大飯発電所第3,4号機
火災感知器増設に係る
設計及び工事計画認可申請

コメント回答について

2022年7月
関西電力株式会社

各エリアにおける火災感知器の選定から設置までの全体設計フロー

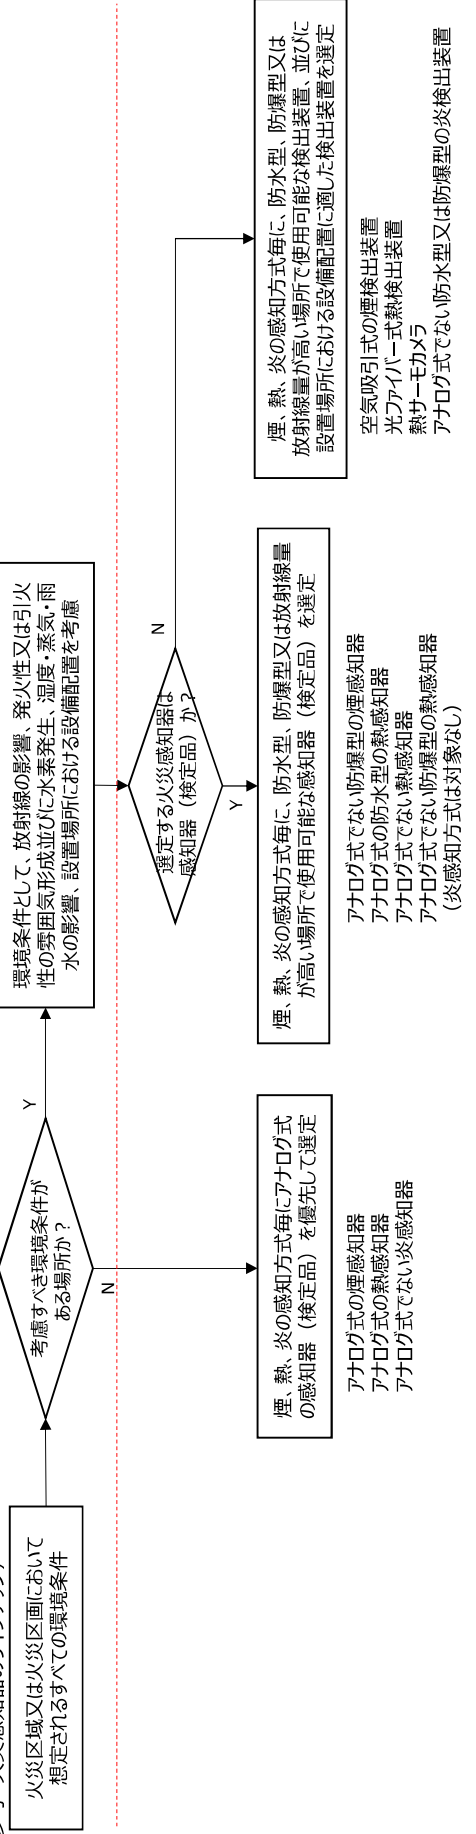
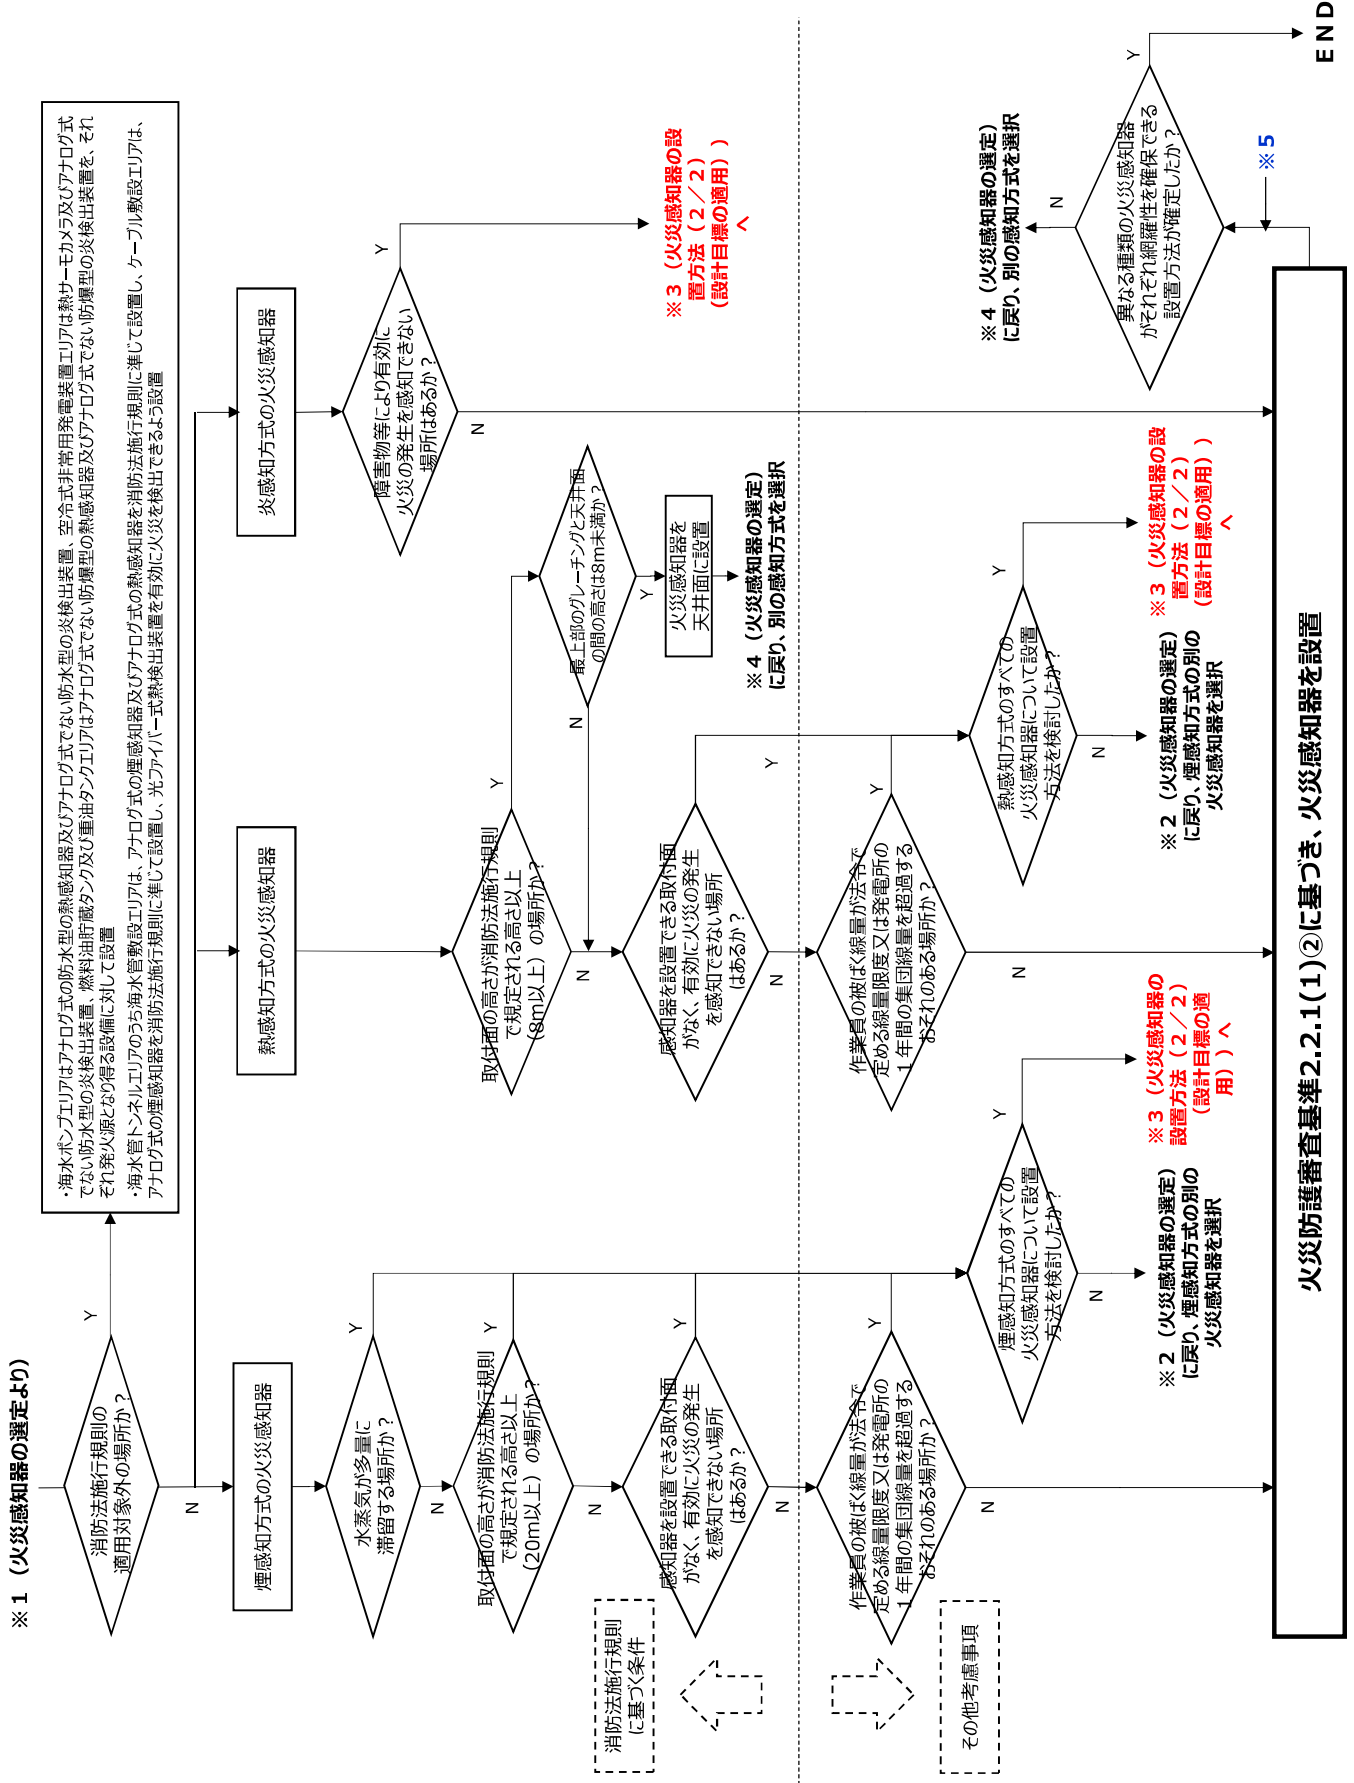
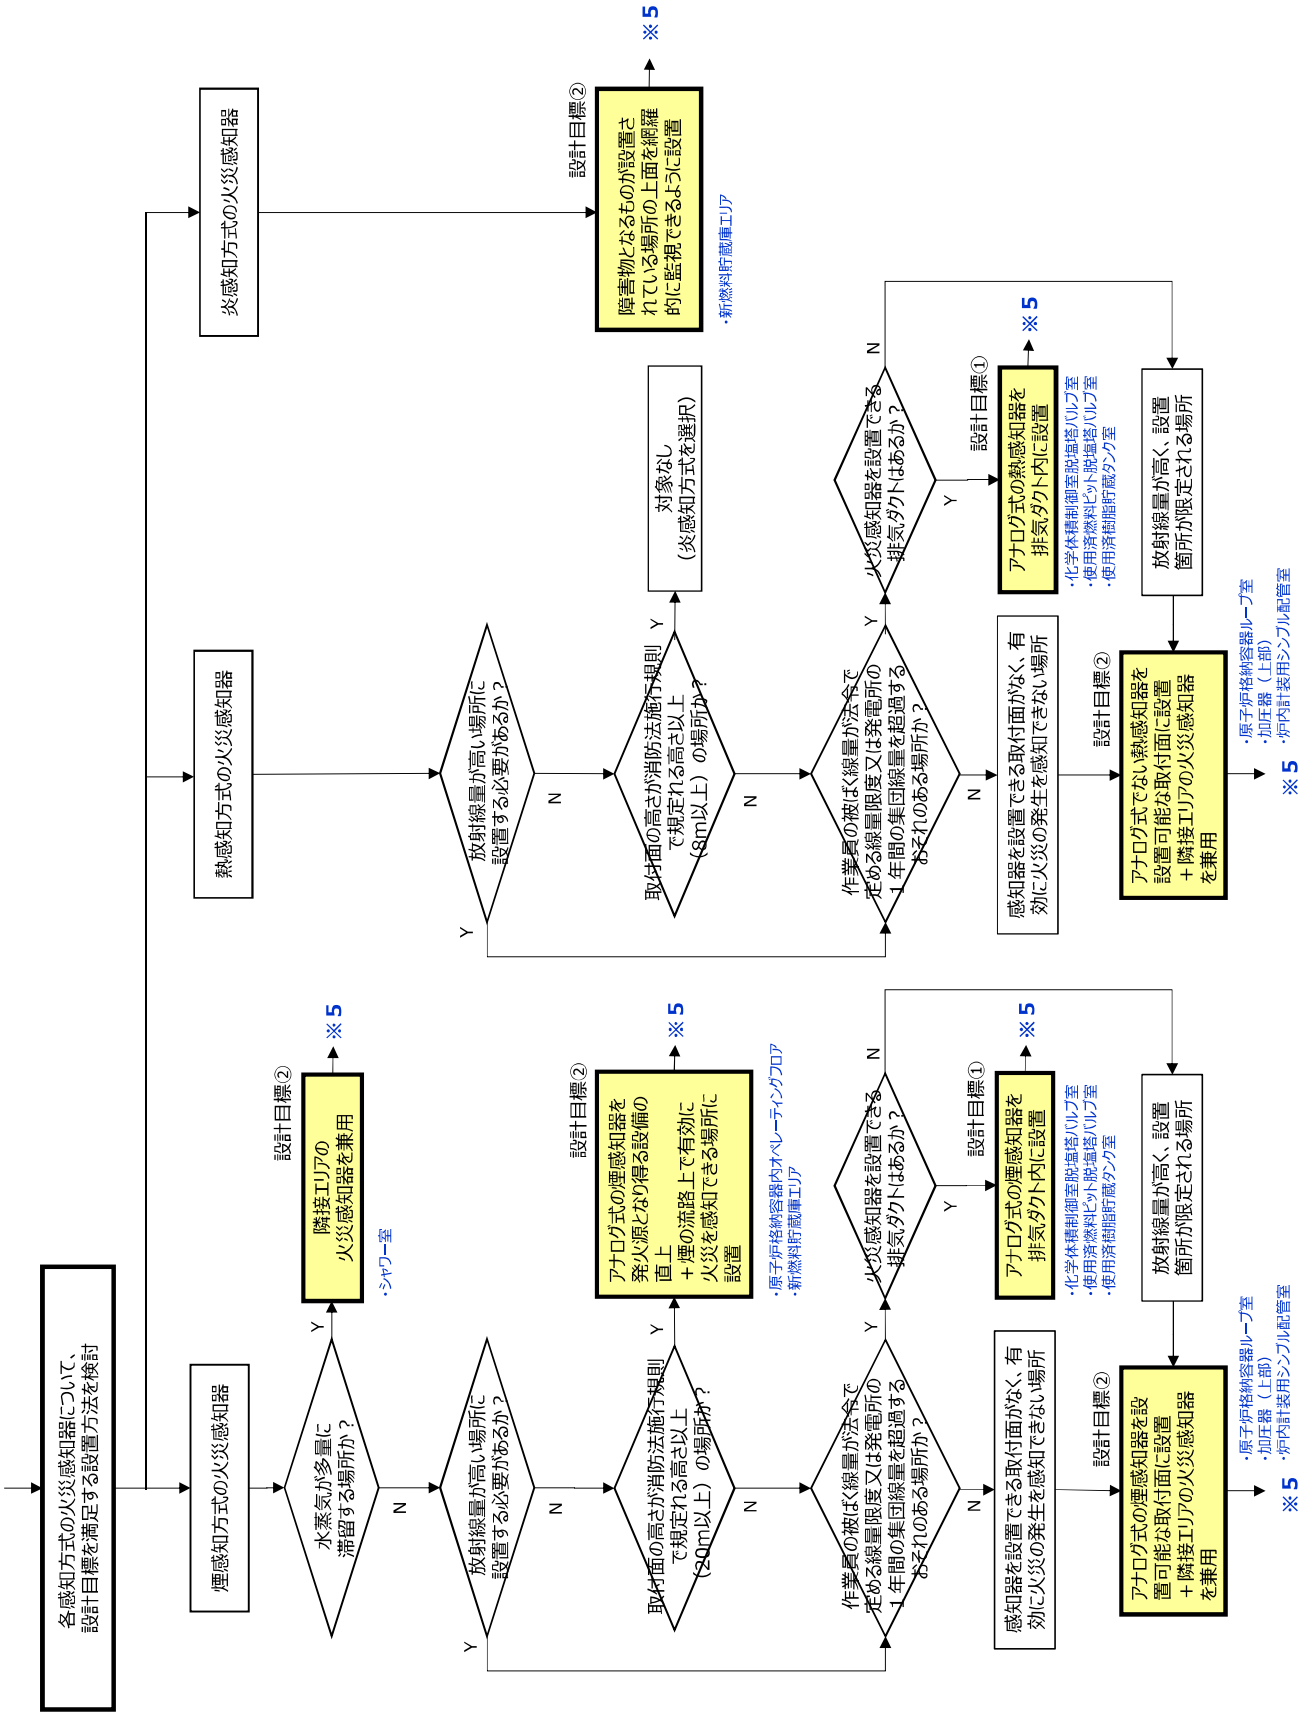
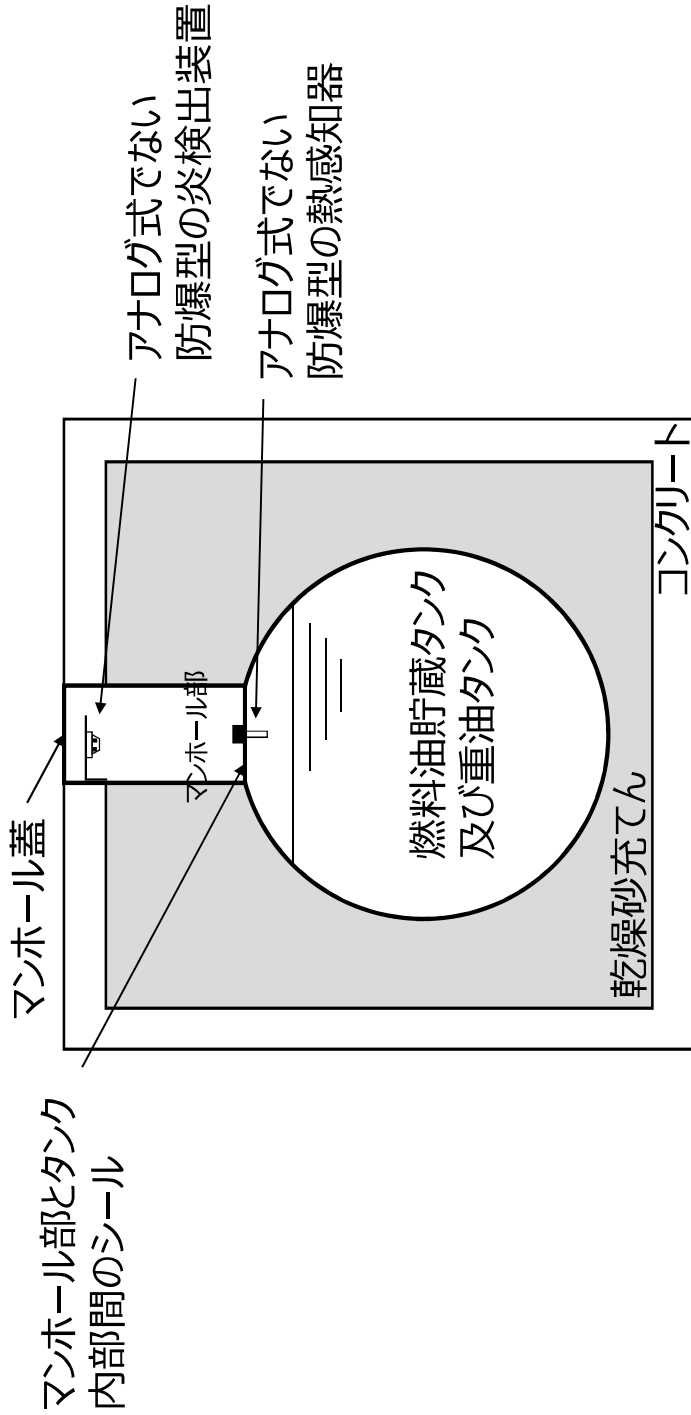
- これまで説明していた感知器の「選定」及び「設置」の整理と全体設計フローを整合させること。
- 基本設計方針の（a）選定と（b）組合せで考慮事項が重複している箇所があるため、記載を見直すこと。
- 火災感知器の選定・設置について、これまでに説明していた1種類ごとに選定・設置可能か確認するプロセスと整合しているか確認すること。
- 無炎火災を考慮し、煙感知器を優先して組み合わせていることが分かるようにフローに落とし込むこと。
- 「光ファイバー」について、検出装置としての名称を記載すること。
- アナログ式の感知器を優先して選定すること及び消防法の検定品を優先して選定することについてフローに落とし込むこと。
- 検出装置を選定するフローにおいて、「感知器より優れた」という記載を適正化すること。
- 消防法施行規則における環境条件とそれ以外の条件（被ばくの考慮）について優先順位が分かるようにフローを修正すること。
- 空気吸引式の煙検出装置及びオペレーティングフロアの上部に設置する消防法施行規則のとおり設置していない煙感知器について、「選定」における扱いを整理すること。

コメントを踏まえ、全体設計フローを見直した。
